改善箇所説明図

ニイガタ UDS-NR7B 通称名NR402

ニイガタ YDS-NR7B 通称名NR403

燃料配管図

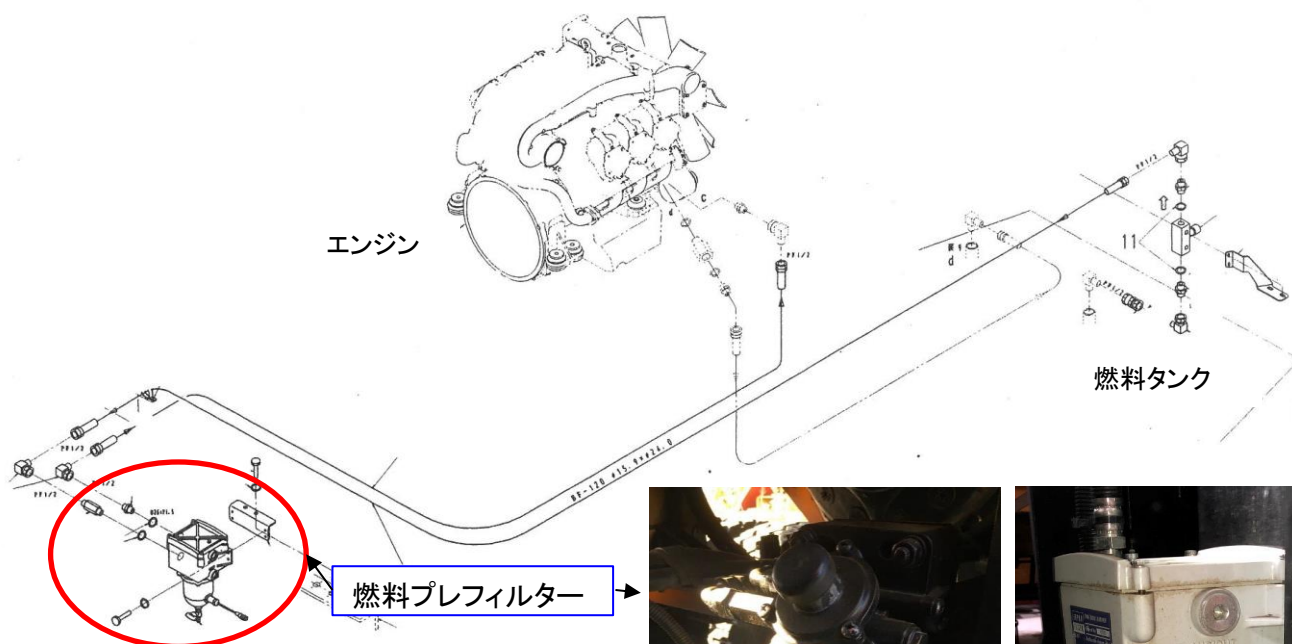
ロータリ除雪車のエンジン燃料配管において、燃料プレフィルターの圧力計算が不十分なため、燃料プレフィルターの容量不足により、吸い込み抵抗が大きくなるものがある。そのため、始動時に燃料が十分に供給されずエンジンがかかりにくいことがある。

全車両、燃料プレフィルター及び燃料配管を対策品に交換する。
